令和 6 年度 呉市水防計画の修正

【新旧対照表】

広島県水防計画の修正（R 6 . 5）に伴う修正

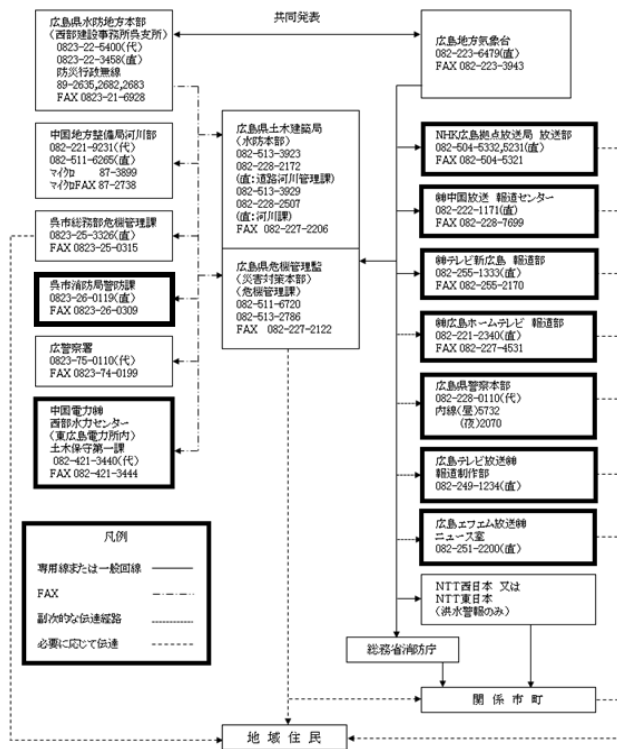
広島県水防計画		呉市水防計画		
修正前	修正後	修正前	修正案（危機管理課作成）	修正理由等
第3章の1 災害応急対策（基本編） （広島県地域防災計画） 第2節 災害発生直前の応急対策 第1項から第1項の2 （略） 第2項 気象警報等の伝達に関する計画 1 （略） 2 気象等予報及び警報並びに土砂災害警戒情報の伝達 (1)～(3) （略） (4) 気象等予報及び警報並びに土砂災害警戒情報の伝達 ア 広島地方気象台は、気象等の予報及び警報並びに土砂災害警戒情報（津波警報等及び緊急地震速報（警報）を除く。）を発表した場合、次の機関に通知する。 (ア)伝達機関 （略） (イ)伝達方法 (図表中) 日本放送協会広島拠点放送局 	第3章の1 災害応急対策（基本編） （広島県地域防災計画） 第2節 災害発生直前の応急対策 第1項から第1項の2 （略） 第2項 気象警報等の伝達に関する計画 1 （略） 2 気象等予報及び警報並びに土砂災害警戒情報の伝達 (1)～(3) （略） (4) 気象等予報及び警報並びに土砂災害警戒情報の伝達 ア 広島地方気象台は、気象等の予報及び警報並びに土砂災害警戒情報（津波警報等及び緊急地震速報（警報）を除く。）を発表した場合、次の機関に通知する。 (ア)伝達機関 （略） (イ)伝達方法 (図表中) 日本放送協会広島____放送局 	呉市水防計画 【水－4－7】 第4章 予報及び警報 1 気象庁が行う予報及び警報 (1) 気象台が発表又伝達する注意報及び警報（略） (2) 警報等の伝達経路及び手段 警報等の伝達経路及び手段は次のとおり (図表中) 日本放送協会広島拠点放送局  注 1 広島地方気象台からの伝達経路のうち、太線は防災情報提供システム専用線、点線は副次的な経路である。 (副次的な経路とは、インターネット回線を利用した防災情報提供システムをいう。) 2 ○印は、「気象警報伝達に規定されている伝達経路」である。 3 ※は、警報（解除を含む）のみオンラインにより伝達する。 4 「津波警報・注意報」については、気象庁から伝達する。 5 緊急速報メールは、大津波警報・津波警報が発表されたときに、携帯電話事業者を通じて関係するエリアに配信される。 6 市内部の伝達方法は、呉市職員防災メールで通知する。	呉市水防計画 【水－4－7】 第4章 予報及び警報 1 気象庁が行う予報及び警報 (1) 気象台が発表又伝達する注意報及び警報（略） (2) 警報等の伝達経路及び手段 警報等の伝達経路及び手段は次のとおり (図表中) 日本放送協会広島____放送局  注 1 広島地方気象台からの伝達経路のうち、太線は防災情報提供システム専用線、点線は副次的な経路である。 (副次的な経路とは、インターネット回線を利用した防災情報提供システムをいう。) 2 ○印は、「気象警報伝達に規定されている伝達経路」である。 3 ※は、警報（解除を含む）のみオンラインにより伝達する。 4 「津波警報・注意報」については、気象庁から伝達する。 5 緊急速報メールは、大津波警報・津波警報が発表されたときに、携帯電話事業者を通じて関係するエリアに配信される。 6 市内部の伝達方法は、呉市職員防災メールで通知する。	県修正 36 【理由等】 指定公共機関である日本放送協会の組織改編に伴う修正

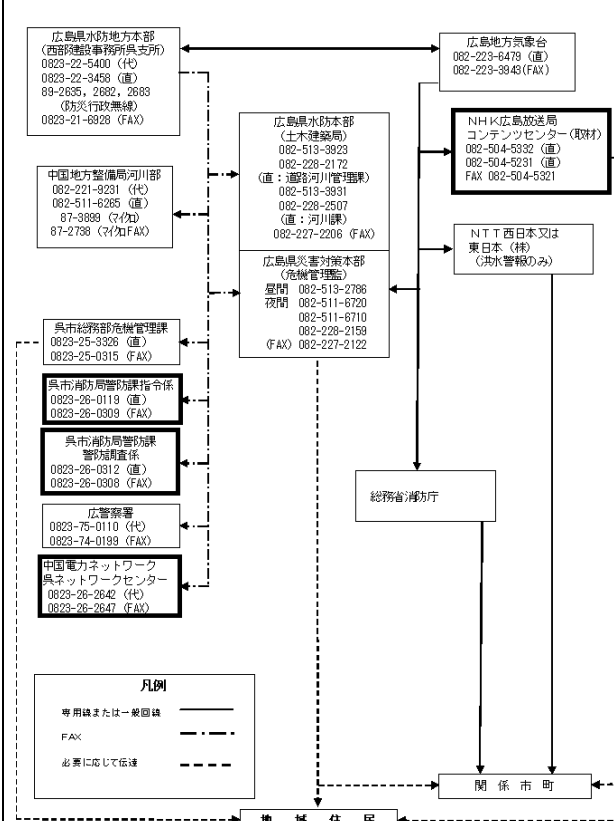
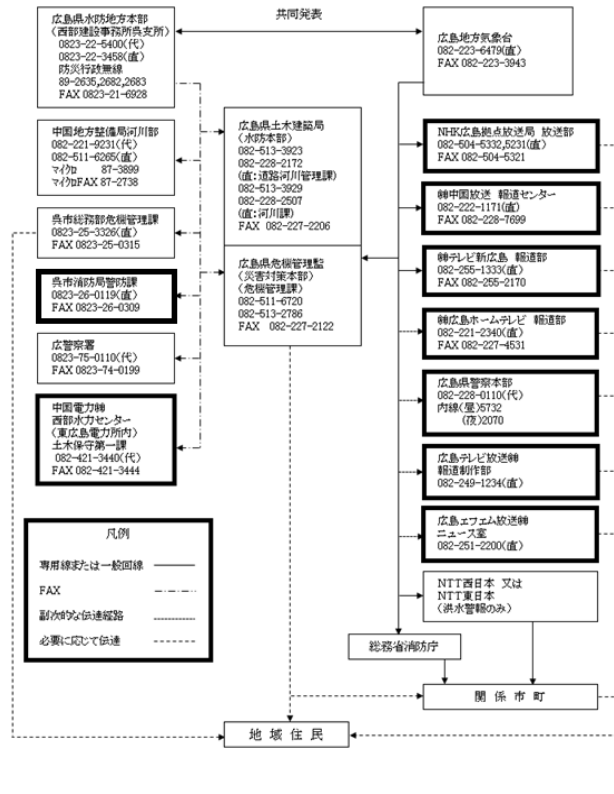
広島県水防計画						呉市水防計画					
修正前			修正後			修正前		修正案（危機管理課作成）		修正理由等	
「洪水注意報」		いるとき ・避難判断水位に到達したが，水位の上昇が見込まれないとき	「洪水注意報」		いるとき ・避難判断水位に到達したが，水位の上昇が見込まれないとき				未満の状態が継続しているとき ・避難判断水位に到達したが，水位の上昇が見込まれないとき		
【警戒レベル2】 「洪水注意報（警報解除）」	【警戒レベル2相当情報】 「氾濫注意情報（警戒情報解除）」	・氾濫危険情報又は氾濫警戒情報を発表中に，避難判断水位を下回った場合（氾濫注意水位を下回った場合を除く） ・氾濫警戒情報発表中に，水位の上昇が見込まれなくなったとき（氾濫危険水位に達した場合を除く）	【警戒レベル2】 「洪水注意報（警報解除）」	【警戒レベル2相当情報】 「氾濫注意情報（警戒情報解除）」	・氾濫危険情報又は氾濫警戒情報を発表中に，避難判断水位を下回った場合（氾濫注意水位を下回った場合を除く） ・氾濫警戒情報発表中に，水位の上昇が見込まれなくなったとき（氾濫危険水位に達した場合を除く）		「洪水注意報（警報解除）」	【警戒レベル2相当情報】 「氾濫注意情報（警戒情報解除）」	・氾濫危険情報又は氾濫警戒情報を発表中に，避難判断水位を下回った場合（氾濫注意水位を下回った場合を除く） ・氾濫警戒情報発表中に，水位の上昇が見込まれなくなったとき（氾濫危険水位に達した場合を除く）		
「洪水注意報解除」	「氾濫注意情報解除」	・氾濫発生情報，氾濫危険情報，氾濫警戒情報又は氾濫注意情報を発表中に，氾濫注意水位を下回り，氾濫のおそれがなくなったとき	「洪水注意報解除」	「氾濫注意情報解除」	・氾濫発生情報，氾濫危険情報，氾濫警戒情報又は氾濫注意情報を発表中に，氾濫注意水位を下回り，氾濫のおそれがなくなったとき		「洪水注意報解除」	「氾濫注意情報解除」	・氾濫発生情報，氾濫危険情報，氾濫警戒情報又は氾濫注意情報を発表中に，氾濫注意水位を下回り，氾濫のおそれがなくなったとき		
第4章 予報及び警報			第4章 予報及び警報			第4章 予報及び警報 【水－4－9】		第4章 予報及び警報 【水－4－9】		県修正 39 【理由等】 県水防計画と同様に，洪水予報の伝達経路図を修正

呉市消防局警防課 _____
0823-26-0119(直)
0823-26-0309(FAX)

(新設)

NHK広島拠点放送局
放送部

中国電力(株)西部水力センター
(東広島電力所内) 土木保守第一課

呉市消防局警防課指令係
0823-26-0119(直)
0823-26-0309(FAX)

呉市消防局警防課警防調査係
0823-26-0312(直)
0823-26-0308(FAX)

NHK広島____放送局
コンテンツセンター(取材)

中国電力ネットワーク(株)
呉ネットワークセンター
